Mission régionale d'autorité environnementale
PROVENCE ALPES CÔTE D'AZUR

Avis délibéré
de la Mission régionale d'autorité environnementale
Provence-Alpes-Côte d'Azur
sur la modification n°7 du plan local d'urbanisme (PLU)
d'Hyères (83)

**N° MRAe
016845A PP**

Figure 2: plan de zonage après modification n°7 du PLU.
Source : notice de présentation.

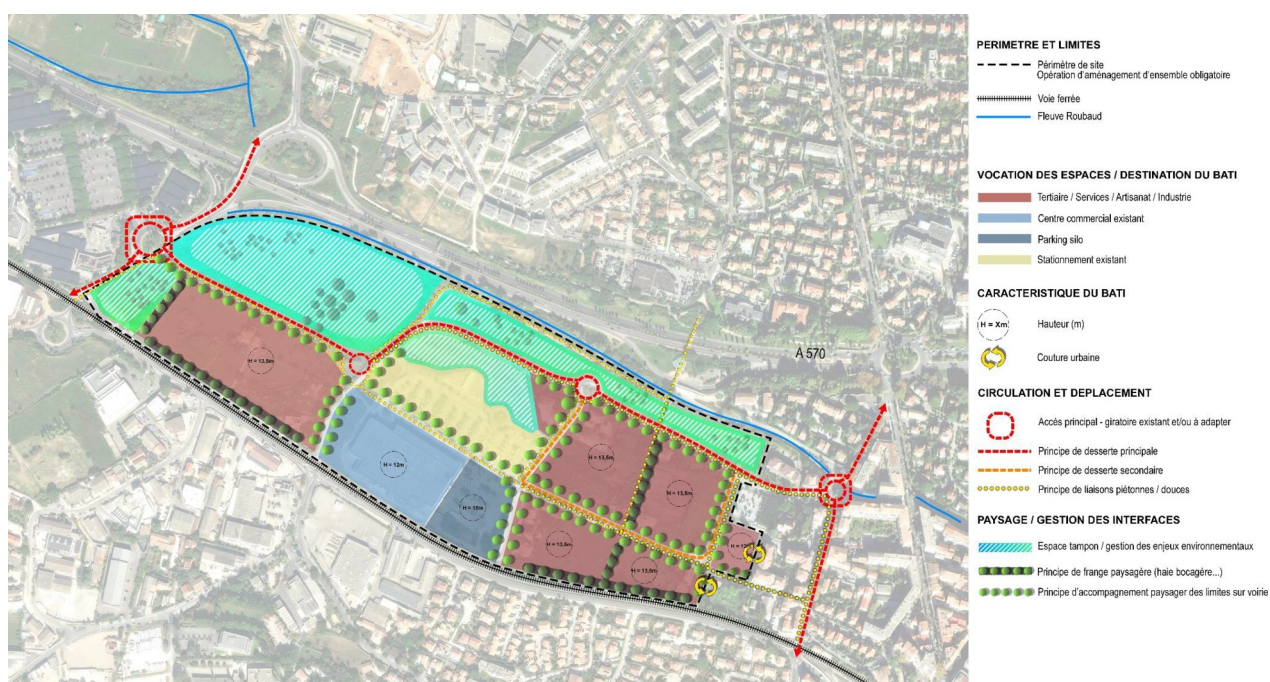
⁴La MRae souligne que la dénomination de l'emplacement réservé n°60 n'a pas été modifiée dans le règlement.
